Sprievodná a súhrnná technická správa – doplnenie 11/2022

k pôvodnej správe z 09/2011 a 18.3.2014

Názov akcie: Rekonštrukcia Spišského hradu, Románsky palác a Kapitánsky dom – 2. etapa

4. Súhrnný prehľad a zdôvodnenie aktualizácia PD 03/2020 a nadväzne PD zmena č. 1 z 11/2022

Detail škárovania a ukončenia murív a úprava koruny na kapitánskom dome v 1. etape - vzor pre pokračovanie v 2. etape.

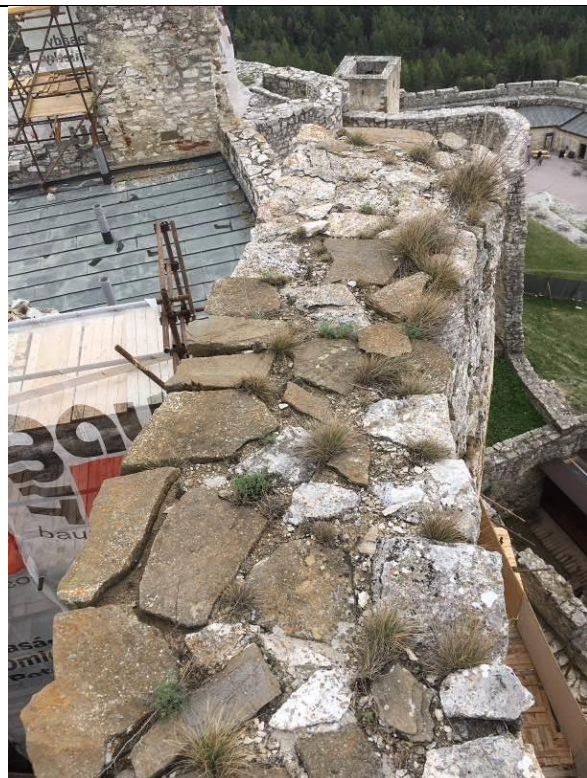
Pôvodne sme v projekte uvažovali iba so škárovaním koruny murív nad terasou, teraz je potrebné realizovať aj obnovu zvislých murív, a to reštaurátorským spôsobom, tak ako je už vykonaná obnova murív v podbrání a nad strechou kapitánskeho domu s použitím trassových materiálov Fi TUBAGG. Západná fasáda zo strany románskeho nádvorja spolu so sanáciou vypadnutých častí stien nad bralom je obnovená po korunu v r. 2019. Doplnené je škárovanie aj zvislých murív ako pokračovanie podbránia a kap. domu, ako aj premurovanie rozpadnutej koruny murív nad terasou. Korunu všetkých murív bude potrebné rozobrať cca do 300-600 mm a nanovo premurovať a škárovať trassovou škárovacou hmotou. **Nutné je dodržať farebnosť a technologický postup ako bol aplikovaný pri kapitánskom dome, aby bola zabezpečená jednotnosť vzhľadu celého objektu po obnove.** Škárovanie koruny musí zabezpečiť plynulý odtok vody.

Stav poškodenia korún murív na západných palácoch z r. 2021, uvoľnené a rozpadnuté časti koruny.
Nutné odstrániť aj cementové zálievky.

- Pôvodne bolo uvažované iba so škárovaním koruny murív nad terasou, teraz dopĺňujeme škárovanie aj zvislých murív ako pokračovanie podbránia a kapitánskeho domu, ktoré prebehlo v 1. etape;
- Korunu všetkých murív bude potrebné rozobrať cca do 40 cm - 60 cm a nanovo premurovať a vyškárovať, dôsledne dbať na správnu väzbu muriva, hlbšie trhliny a dutiny zainjektovať;
- Vyprotézovať oderodované nárožia objektov z pieskovcových blokov (aj na kaplnke);
- Na koruny murív používať prioritne travertínový kameň, ktorý lepšie vyhovuje poveternostným podmienkam a nepodlieha vode a mrazom.

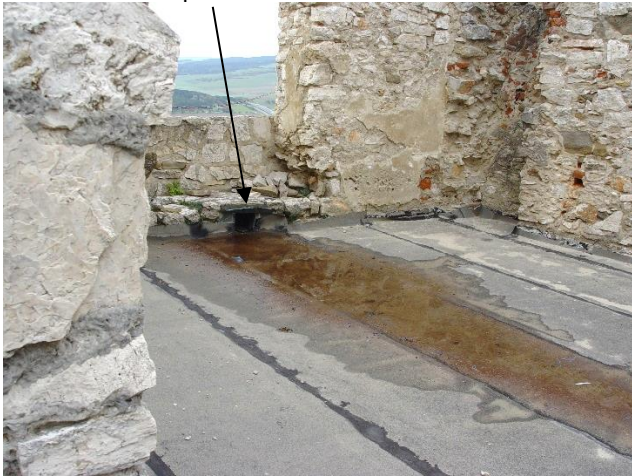
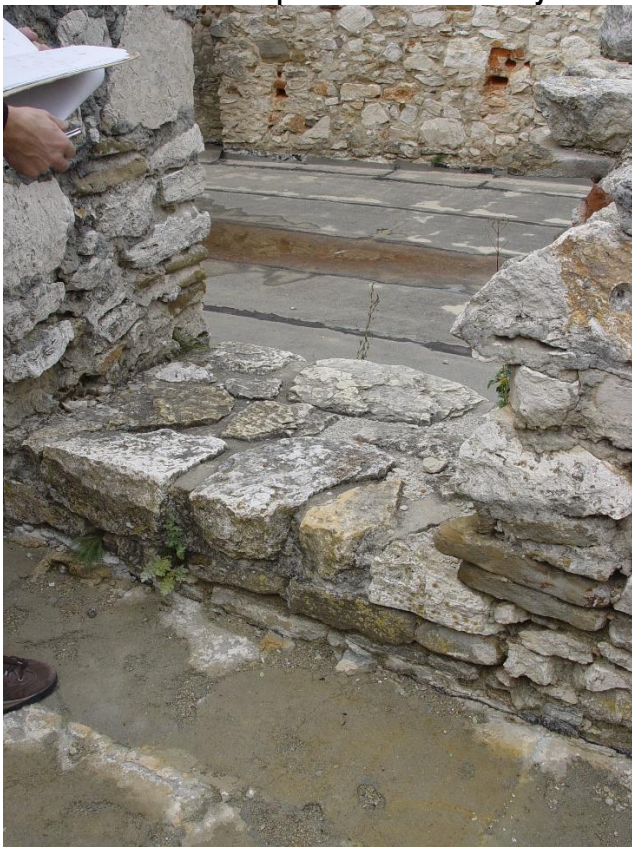
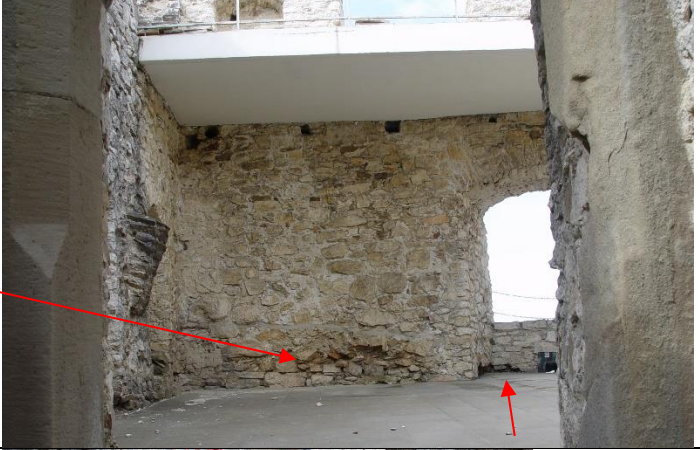
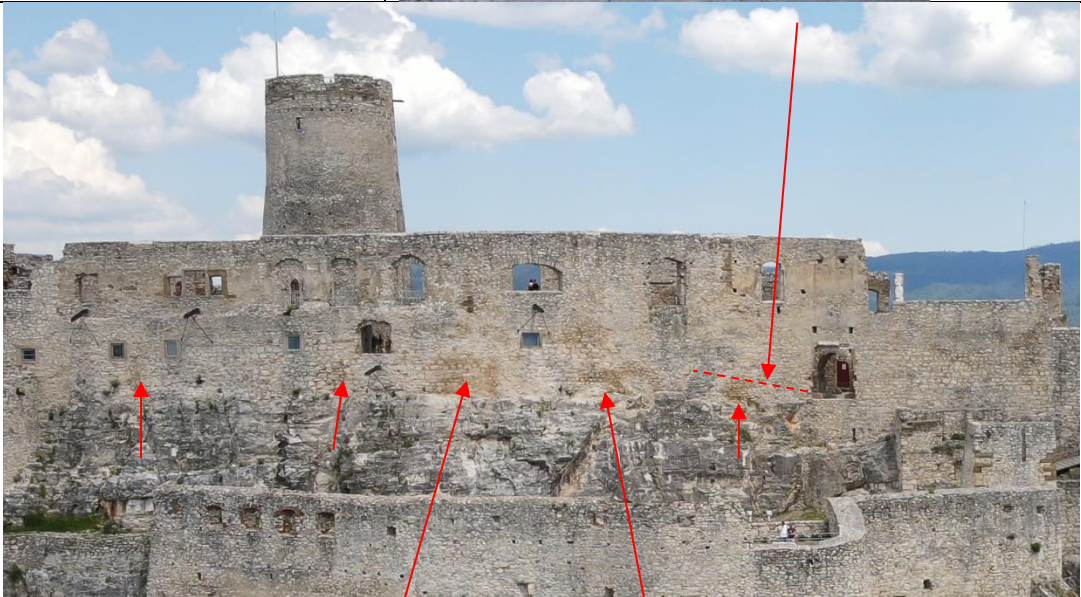
Po zrealizovaní sond bolo zistené, že nad klenbami prízemia sa nenachádza predpokladaný násyp zo stavebnej suty, ale škvára z poslednej obnovy (80-te roky 20. stor.)

Škvára z násypov a hydroizolačné vrstvy budú odstránené a uložené na skládku odpadu. Práce budú realizované pod dohľadom archeológa a architekta v rámci realizovaných pamiatkových výskumov (archeologický a architektonicko – historický). V prípade nálezu pôvodnej suty, bude aplikovaný pôvodne navrhovaný postup, t.j. násypy budú archeologicky preskúmané.

Rub klenieb a bočné steny po odstránení škváry budú celoplošne očistené a odsolené mletou buničinou.

Okrem toho budú búracie práce doplnené o nasledovné nové položky:

Stav odstránených sekundárnych omietok v arkádovej chodbe západných palácov 09/2022

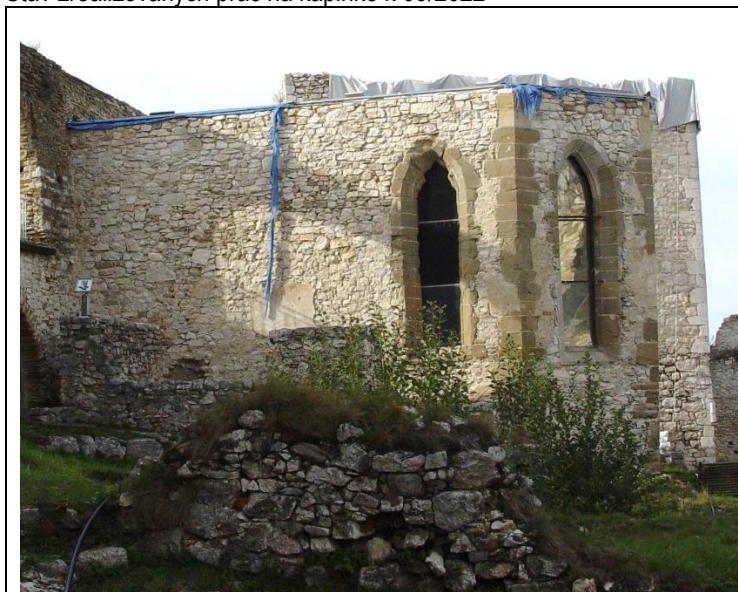
Zrealizovaný bol reštaurátorský výskum a odstránené boli čiastočne už aj sekundárne omietkové vrstvy ako v kaplnke, tak aj v arkádovej chodbe paláca.

Podrobný popis reštaurátorských a umelecko – remeselných prác, ktorých rozsah sa značne rozšíril oproti obsahu v PD z r. 2011, a to vplyvom zhoršenia stavu, je uvedený v dokumentácii:

"Spišský hrad - Západné paláce ÚZPF č. 830/1 - 43 (hrad), 830/6, 12, 13, 43 (paláce, arkádová chodba - Správa z Reštaurátorského výskumu a návrh na reštaurovanie, Mgr. art. Miroslav Janšto, Mgr. art. Ondrej Lipták a kol., marec - september 2022"

Text návrhu nahrádza a podrobnejšie dopĺňa špecifikáciu reštaurátorských prác v predmetnej PD, ktoré sú takto špecifikované aj vo výkaze výmer.

Vyčistený povrch historickej sakristie z južnej strany kaplnky pre odvedenie dažďovej vody atakujúcej murivo kaplnky.

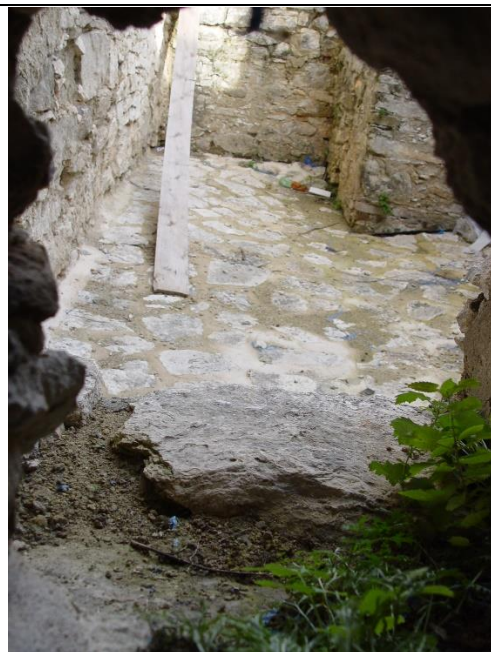
SO.05a – úpravy plôch nádvorí (spevnené plochy, zelené plochy, opevnenie) – celok po zrealizovaní odvodnenie nádvorí (SO.05 b) v 1. etape .
